**NOVA : 08/PFD/1946204**

**GANSHOREN. Avenue Broustin**

**PERMIS D'URBANISME: Réaménager en partie l'avenue Broustin de façade à façade : concevoir deux places avenue Broustin, sécuriser les carrefours et prolonger la promenade piétonne située en berme centrale**

### Avis de la CRMS

*Croisement de l'Avenue Broustin avec l'Avenue Jacques Sermon, dit « Place Annie Cordy ». Situation projetée. La maison classée est représentée par l'étoile rose (ajout de la CRMS)*

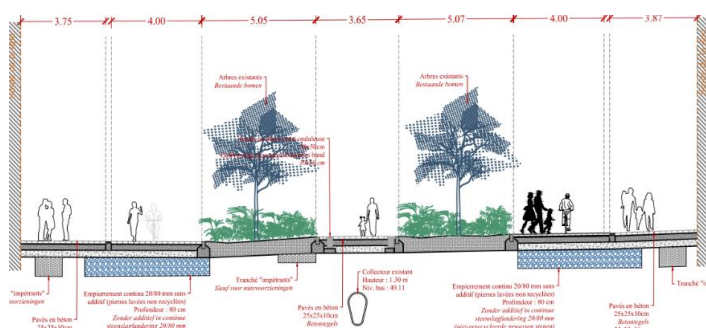
De manière générale, la CRMS estime que les réaménagements sont améliorés **par rapport à la version vue en réunion de projet** : meilleure prise en considération de la situation existante et de la composition de Victor Besme, maintien de la linéarité de l'avenue et des alignements d'arbres. La CRMS regrette néanmoins que ce projet ne poursuive pas la même approche que celui du réaménagement de l'Avenue Charles Quint, (sur lequel elle a rendu un avis en séance du 16/10/2024 : [https://crms.brussels/sites/default/files/avis/732/GHR40008\\_732\\_PUN\\_Charles\\_Quint.pdf](https://crms.brussels/sites/default/files/avis/732/GHR40008_732_PUN_Charles_Quint.pdf)), alors qu'il s'agit aussi d'une des artères menant au parc Elisabeth, selon la composition de Victor Besme. Pour les projets de réaménagement autour du Parc Elisabeth et de ses artères connexes, **il est essentiel de penser à l'échelle du quartier et de garantir des aménagements cohérents dans l'ensemble de la structure urbaine imaginée par Victor Besme.**

Le profil des places est transformé avec la disparition des trottoirs surélevés au profit d'un plain-pied. **La CRMS le déplore, car il s'agit là d'une perte d'un profil caractéristique**, ce qui est dommageable pour la typologie de l'avenue et crée, en raison de la succession d'espaces de plain-pied (places) et de tronçons de l'avenue où les trottoirs surélevés sont maintenus, une **fragmentation et une perte d'homogénéité de l'avenue et de l'espace urbain environnant**. La perte de la ligne de trottoir rectiligne a aussi un **impact négatif sur la maison classée, qui perd ainsi la forme traditionnelle de ses abords (en zone de protection)**. De surcroît, le placement de quatre arceaux à vélos juste devant la maison classée a aussi un impact négatif sur sa mise en valeur. **La CRMS demande de conserver une ligne de trottoir sur l'ensemble de l'artère**, avec possibilité d'une légère variation de hauteur, pour assurer la continuité paysagère de l'avenue. Elle demande aussi **de maintenir une ligne de trottoir rectiligne devant la maison classée et de ne pas placer d'arceaux à vélos devant**.

Modèle de potelets prévus. Image extraite du dossier

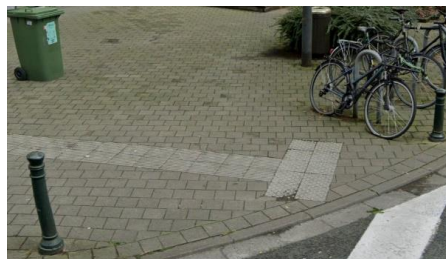
Concernant le **mobilier urbain**, le choix ne devrait pas se distinguer dans l'Avenue Broustin mais, au contraire, être identique et cohérent à celui pour le parc Elisabeth et les artères adjacentes pour assurer la lisibilité, la cohérence et la continuité du Parc et de l'ensemble du quartier dessiné par Besme.
